Saksframlegg

Arkivsak: 2019/4469

Reguleringsplan for Fjølrika steinbrudd, planid. 50542019004 - sluttbehandling

Frisiktlinje i eksisterende plan og i plankart: se innspill nr. 2 fra Statens vegvesen

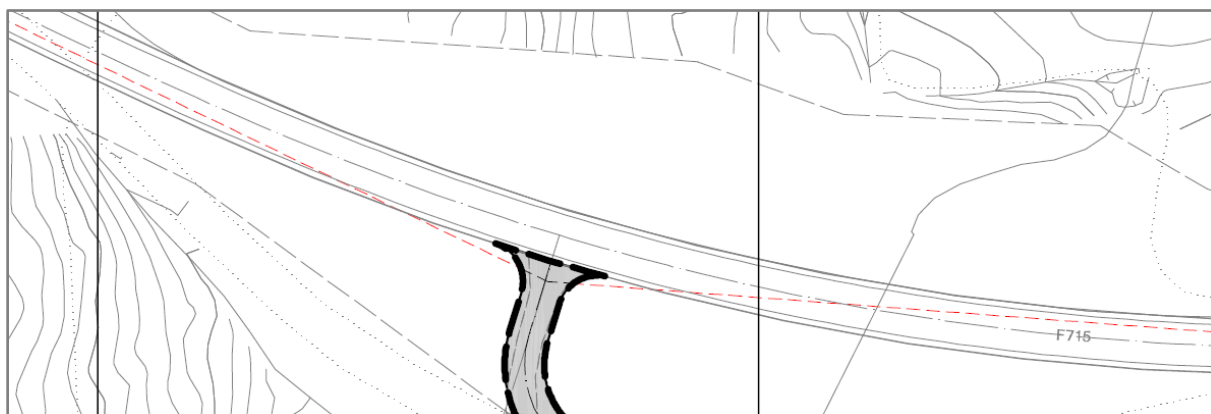
2. Statens vegvesen 07.11.19	Faglig råd for å sikre tilstrekkelig sikt til og fra adkomst til steinbruddet, bør det tegnes inn siktlinjer i plankartet.	Tas til etterretning Krav til frisiktlinjer er lagt inn i bestemmelsene, se § 4.3. Frisiktlinjene er også lagt inn i plankartet, men avsluttes i vegkant/ plangrense. Det er derfor vanskelig å få øye på disse. Frisiktlinje er identisk med frisiktlinje i eksisterende plan og vil sammenfalle med frisiktlinje utenfor plangrense. Dette er illustrert i figuren nedenfor, hvor frisiktlinje i

Avsender/ dok.dato	Sammendrag høringsinnspill	Kommentarer
		eksisterende plan er vist med rød farge.
3. Trøndelag fylkes- kommune 15.11.2019	Så langt vi kan se er våre innspill til planoppstarten ivaretatt. Fylkeskommunen har ingen innsigelse til planen.	Tas til etterretning
